**Verslag huishoudelijke elektrische installatie op laagspanning en zeer lage spanning****Algemeen:**

| Referentie: <b>006-20260813-03</b> | Datum controle: <b>13/08/2026</b> |

| Adres installatie:            | <b>Onze-Lieve-Vrouwstraat 33, 2340 - Beerse</b>                                                                                                                                             | Nummer teller(s):                    | <b>37663199</b> |

| <input checked="" type="checkbox"/> 8.4.2 (Controlebezoek van een oude installatie bij verkoop)                                               |

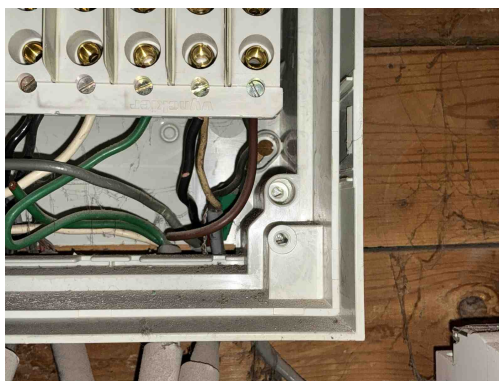
**T21** - Het elektrisch materieel is niet geplaatst volgens de voorschriften van de fabrikant/ regels van goed vakmanschap . (Boek 1: 1.4.1.3)

*Opmerking: O.a. bedrukknop, schroeven bord1, barenstel bord1, lamp hal*

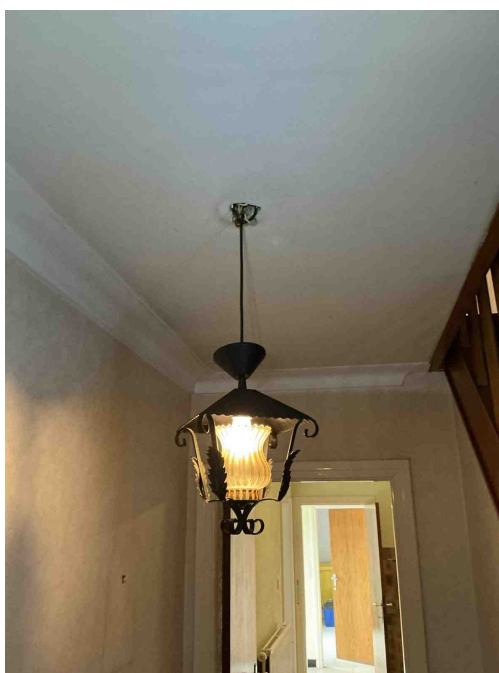
**T21** - Het elektrisch materieel is niet geplaatst volgens de voorschriften van de fabrikant/ regels van goed vakmanschap . (Boek 1: 1.4.1.3)

*Opmerking: O.a. beldrukknop, schroeven bord1, barenstel bord1, lamp hal*

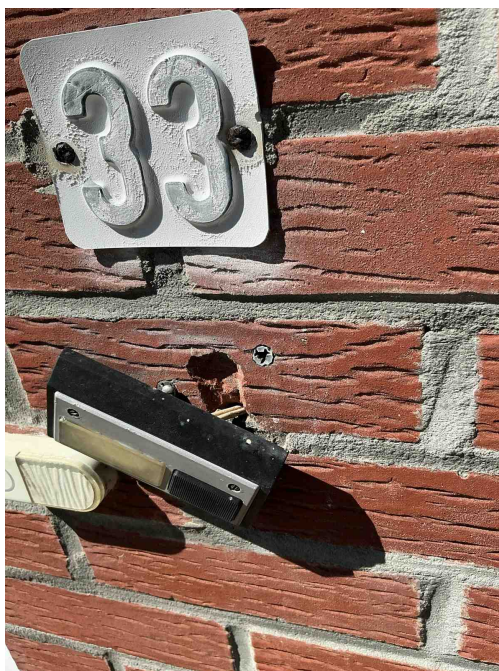
**T21** - Het elektrisch materieel is niet geplaatst volgens de voorschriften van de fabrikant/ regels van goed vakmanschap . (Boek 1: 1.4.1.3)

*Opmerking: O.a. beldrukknop, schroeven bord1, barenstel bord1, lamp hal*

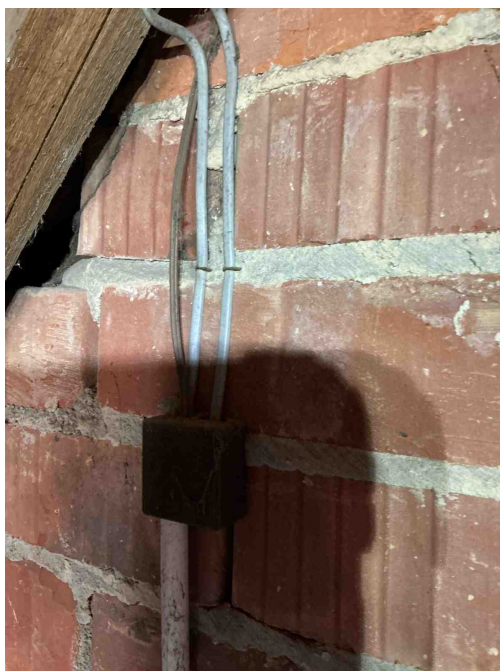
**T21** - Het elektrisch materieel is niet geplaatst volgens de voorschriften van de fabrikant/ regels van goed vakmanschap . (Boek 1: 1.4.1.3)

**C27** - Het gebruik van geleiders van het type VTLmB (côte-à-côte) is niet toegestaan (Boek 1: 1.4.2.1).

*Opmerking: O.a. beldrukknop, aan Beltransfo, contactdoos badkamer , zolder*

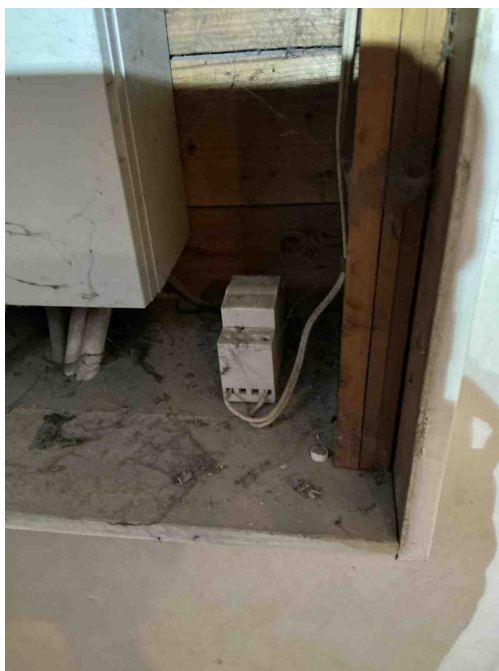
**C27** - Het gebruik van geleiders van het type VTLMb (côte-à-côte) is niet toegestaan (Boek 1: 1.4.2.1).  
*Opmerking: O.a. beldrukknop, aan Beltransfo, contactdoos badkamer, zolder*

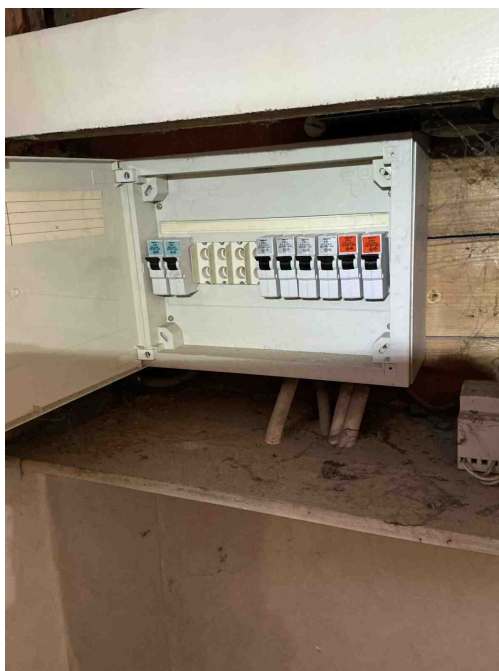
**B16** - De interne soepele geleiders zijn niet aan beide uiteinden voorzien van samenknijpende hulzen of evenwaardig (Boek 1: 5.3.5.5).

*Opmerking: O.a. bel*

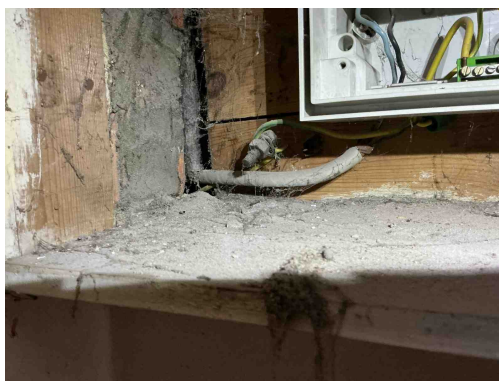
**B17** - De voedingsspanning is niet op elk bord vermeld (Boek 1: 3.1.3.3).  
*Opmerking: Alle borden*

**B06** - Het elektrisch verdeelbord heeft niet de minimale beschermingsgraad IPXX-B in een gewone ruimte (Boek 1: 4.2.2.3).  
*Opmerking: O.a. bord1*

**B04** - De aanduiding van de kringen, klemmen en/of schakelapparatuur ontbreekt, is onjuist of is onvolledig (Boek 1: 3.1.3.1/5.1.6.1).  
*Opmerking: O.a. bord1*

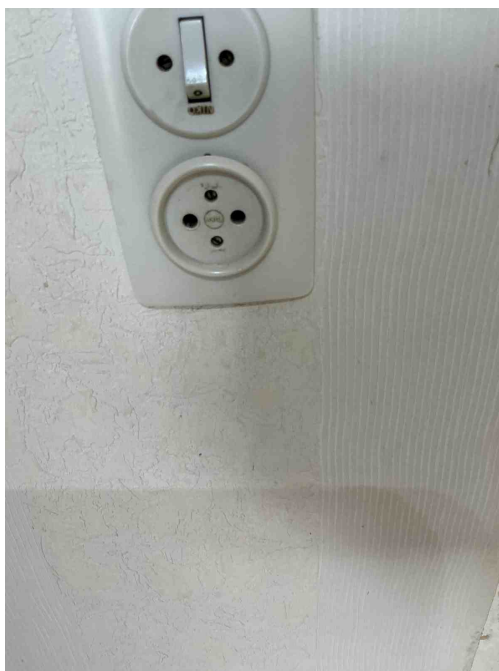
Aardingsonderbreker niet te openen.

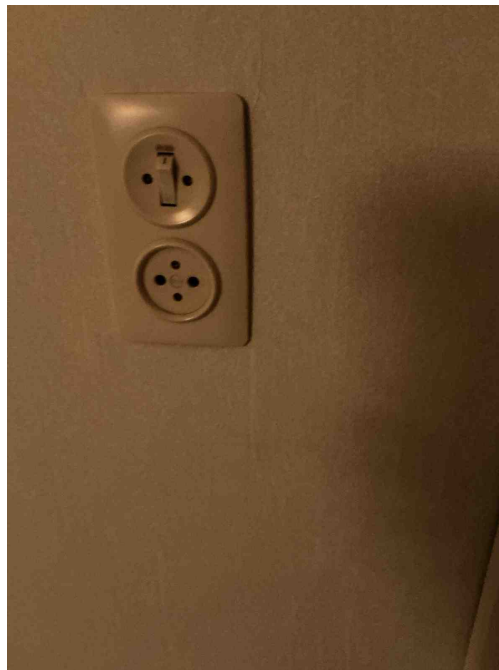
**T11** - De contactdozen waarvan de toegekende stroomsterkte maximaal 16A en de toegekende spanning maximaal 250V bedraagt en niet bedoeld zijn voor de voeding van een of meerdere verbruikstoestellen voor een specifiek doel en niet geplaatst zijn in of op schakel- en verdeelborden, beschikken niet of IPXX-D (incl. gemeenschappelijke delen residentieel geheel) (Boek 1: 4.2.2.3/5.3.5.2).

*Opmerking: O.a. keuken, woonkamer, badkamer, slaapkamer 2*

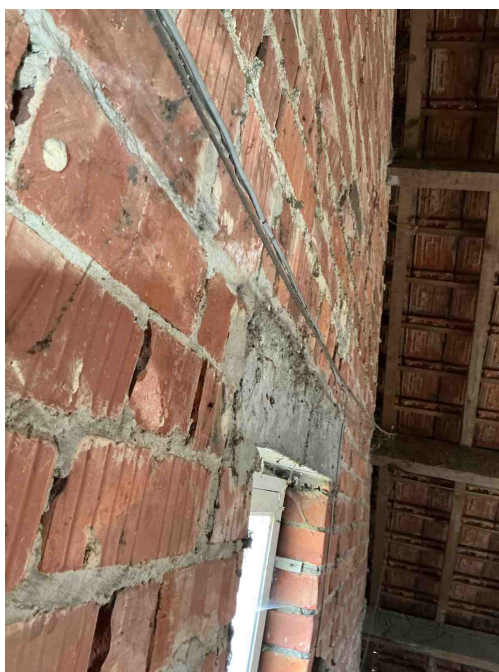
**C04** - De waarde van de beveiliging tegen overbelasting is niet in overeenstemming met de leiding of gebruiker stroomafwaarts (Boek 1: 4.4.1.1).

*Opmerking: O.a. contactdoos badkamer*

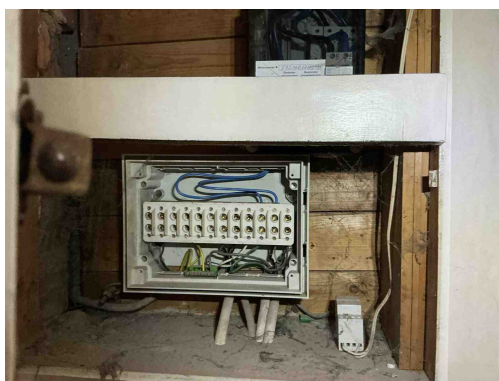
**C21** - Het gebruik van geleiders van het type VOB, zonder bijkomende afscherming is niet toegestaan (Boek 1: 5.2.9.6).  
*Opmerking: O.a. onder bord1*
